Comune di Novi di Modena

PIANO INTEGRATO DI RECUPERO

ROVERETO s/S

SCHEDE DI VARIANTE CARTOGRAFICA
alla Tav. 9Rv del PIR (Piano Integrato di Recupero) di Rovereto

PIAZZETTA BISI - ROVERETO

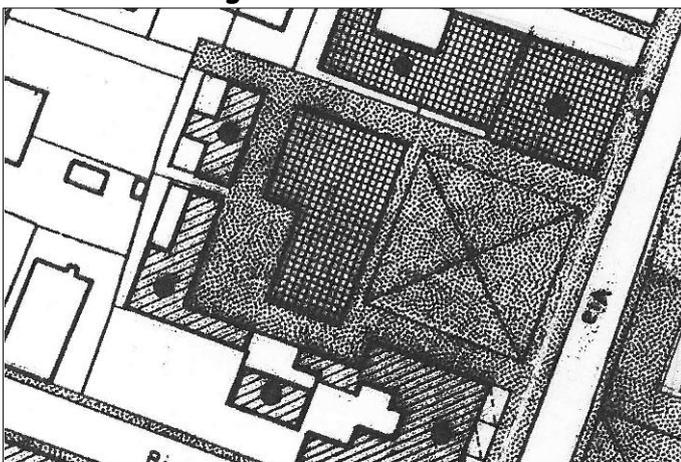
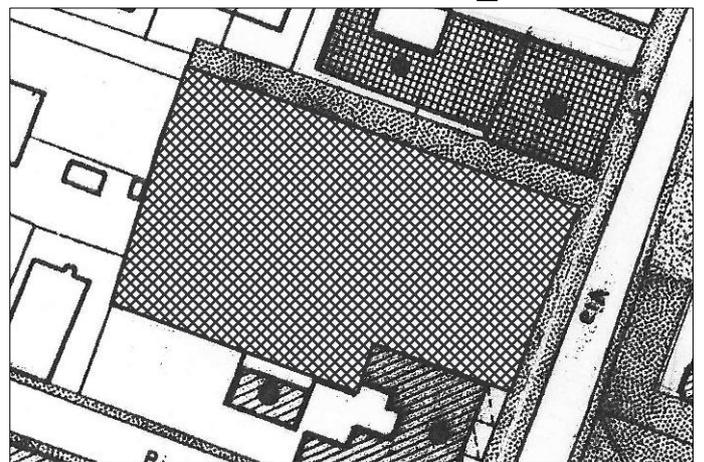
modifica al PIR di Rovereto relativamente ad un complesso di edifici ubicati nell'area prospiciente la Chiesa di Rovereto (PIR/ROV_UMI_6, PIR/ROV_UMI_6A, PIR/ROV_UMI_6B, PIR/ROV_UMI_7A parte), compresi nell'ambito di un' "Unità di Intervento da valutare in sede di Piano della Ricostruzione" e individuati dal PdR_2 in quanto necessitano di una modifica alla pianificazione urbanistica. In quest'area il PdR_2 ammette sia la possibilità di ricostruire gli edifici nella configurazione che avevano prima del sisma 2012 che la possibilità di articolare le volumetrie diversamente rispetto alla configurazione precedente al sisma 2012, a parità di SU+SA, per migliorare la qualità dell'edificato e degli spazi pubblici.

- PIR/ROV_UMI_6: "Intervento sulla facciata"
- PIR/ROV_UMI_6A, PIR/ROV_UMI_6B e PIR/ROV_UMI_7A parte: "Ristrutturazione edilizia" con "Sopraelevazione e/o ampliamento"
- "Piazze" e "Percorsi ciclo-pedonali"

- intera area: "Area di intervento PdR_2"

"Piazzetta Bisi: nell'area classificata "Area di intervento PdR_2" catastalmente identificata al Fg. 55 mapp. 55, 56, 57, 58, 59, 63, 68 parte, è ammessa sia la possibilità di ricostruire gli edifici nella configurazione che avevano prima del sisma 2012 che la possibilità di articolare le volumetrie diversamente rispetto alla configurazione precedente al sisma 2012, a parità di SU+SA, per migliorare la qualità dell'edificato e degli spazi pubblici. L'intervento è soggetto a Permesso di costruire convenzionato."

EX CINEMA LUX - ROVERETO

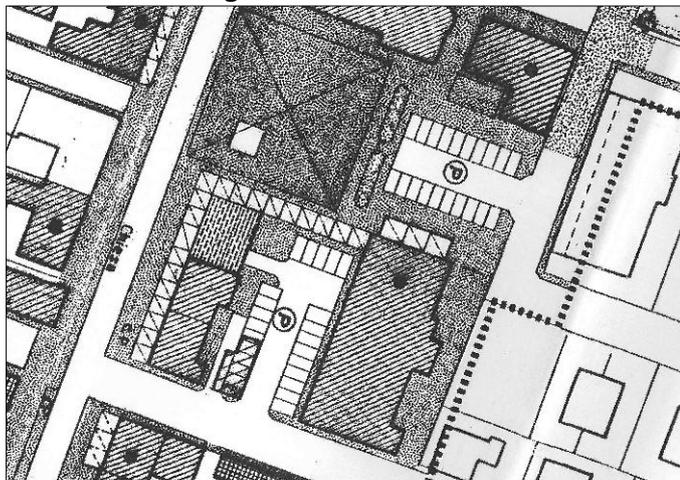
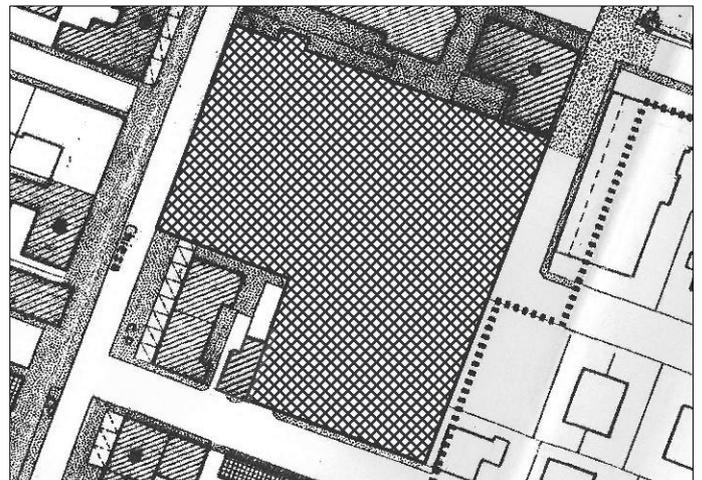
modifica al PIR di Rovereto relativamente all'edificio dell'ex Cinema Lux (PIR/ROV_UMI_2), che necessita di una modifica alla pianificazione urbanistica. In quest'area il PdR_2 ammette sia la possibilità di ricostruire l'edificio nella configurazione che aveva prima del sisma 2012 che la possibilità di articolare la volumetria diversamente rispetto alla configurazione precedente al sisma 2012, a parità di SU+SA, per migliorare la qualità dell'edificato e per riorganizzare sia lo spazio pubblico che lo spazio di uso pubblico, a fianco della Chiesa parrocchiale.

- PIR/ROV_UMI_2: "Ristrutturazione edilizia" con "Sopraelevazione e/o ampliamento" e "Ampliamento con porticati",
- spazi pubblici e di uso pubblico: "Percorsi ciclo-pedonali", "Piazze", "Nuova edificazione", "Ampliamento con porticati", "Parcheggi", "Verde pubblico",

- intera area: "Area di intervento PdR_2", modificando, per conseguenza, le destinazioni delle aree confinanti,

"Ex Cinema Lux: nell'area classificata "Area di intervento PdR_2" catastalmente identificata al Fg. 55 mapp. 89, 92, B, è ammessa sia la possibilità di ricostruire l'edificio nella configurazione che aveva prima del sisma 2012 che la possibilità di articolare la volumetria diversamente rispetto alla configurazione precedente al sisma 2012, a parità di SU+SA, per migliorare la qualità dell'edificato e per riorganizzare sia lo spazio pubblico che lo spazio di uso pubblico, a fianco della Chiesa parrocchiale. L'intervento di recupero potrà prevedere un mix funzionale riconducibile a quello indicato all'art. 8 delle NTA del PIR, per la UMI n. 2 (ex Cinema Lux), anche con una diversa articolazione delle superfici ivi previste per ciascun uso. L'intervento è soggetto a Permesso di costruire convenzionato"

EDIFICIO VIA IV NOVEMBRE - ROVERETO

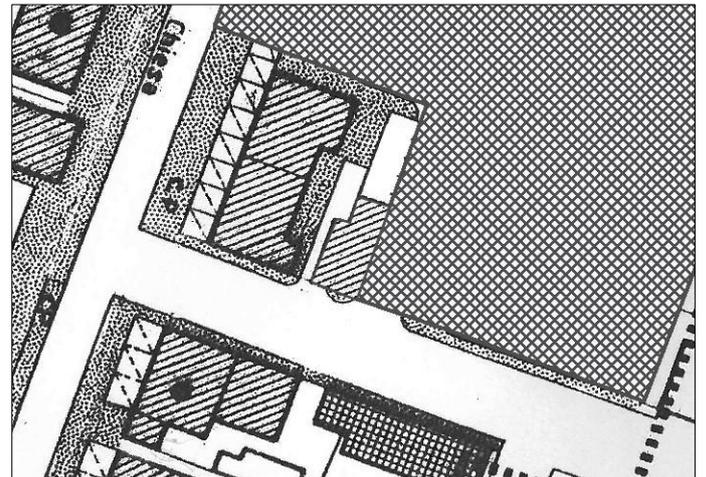
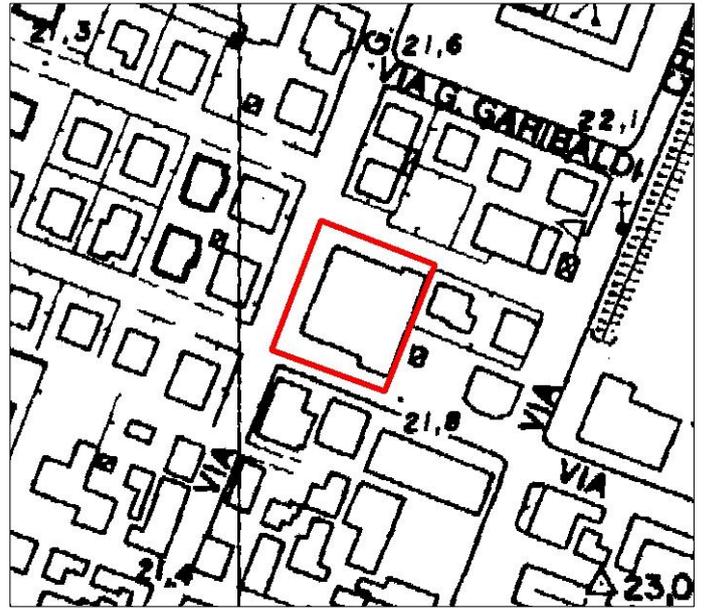
modifica al PIR di Rovereto relativamente all'edificio (PIR/ROV_UMI_48) in via IV Novembre, posto a fianco dell'ex Cinema Lux, di cui il PIR prevedeva la demolizione senza ricostruzione e per il quale il PdR_2 ammette la conferma della volumetria esistente.

- PIR/ROV_UMI_48 a "Demolizione"

- "Ristrutturazione edilizia", eliminando, per conseguenza, anche la destinazione a parcheggio del lotto a nord dell'edificio

UMI 59 - ROVERETO

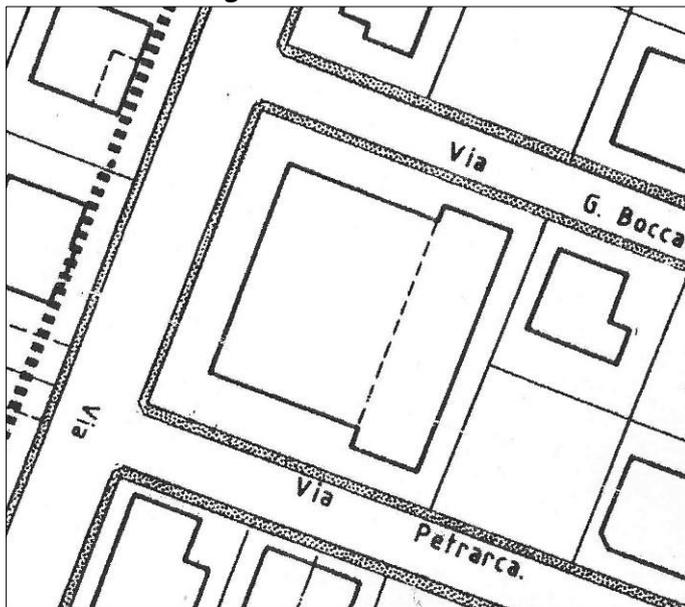
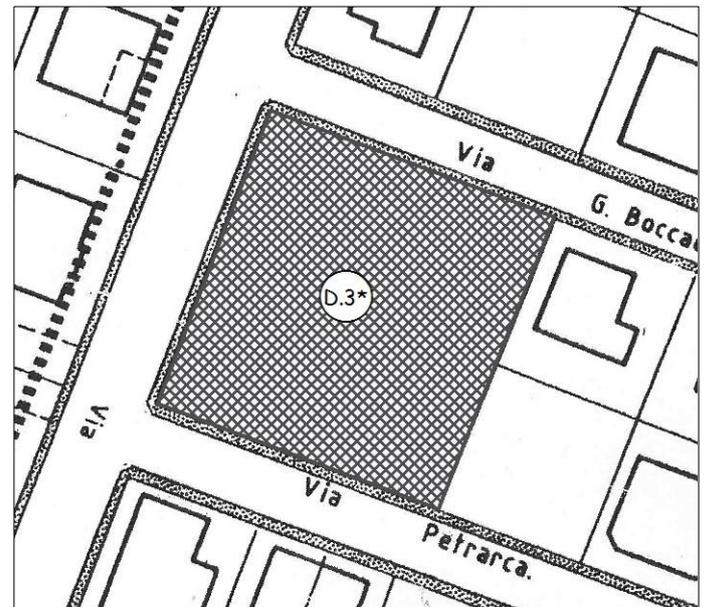
modifica al PIR di Rovereto relativamente all'edificio (PIR/ROV_UMI_59) in via Mazzini, di cui il PIR prevedeva la conferma della normativa delle zone B.1 "Zona residenziale consolidata".

- conferma della normativa vigente B.1 "Zona residenziale consolidata"

- "Area di intervento PdR_2 - D.3*",

"UMI 59: nell'area classificata "Area di intervento PdR_2 - D.3*" catastalmente identificata al Fg. 55 mapp. 9, è ammesso il recupero della SU+SA esistenti alla data del sisma 2012 e l'insediamento delle funzioni ammesse dalla scheda D.3 delle NTA del PRG, con un rapporto percentuale non vincolato fra le diverse funzioni. La sistemazione dell'area dovrà prevedere un'area destinata ai parcheggi di pertinenza con superficie non inferiore a 45mq/100mq di SU. L'intervento è soggetto a Permesso di costruire convenzionato."
